パンドウイトコーポレーション日本支社
〒108-0075 東京都港区港南 2-13-31 品川 NSS ビル
2020年3月25日
PJ20-077

コルゲートチューブカラーの色変更のお知らせ

■ 黄色

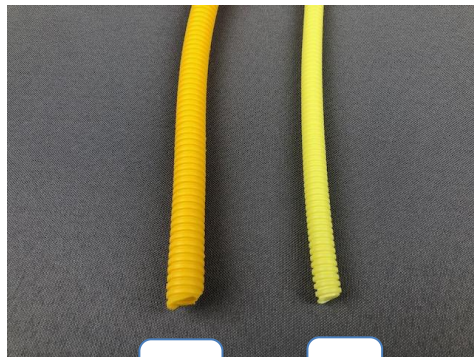
対象製品： CLT コルゲートチューブ 黄色およびオレンジ
変更内容： 色味変更
※材質、サイズ等、他の仕様に変更なし
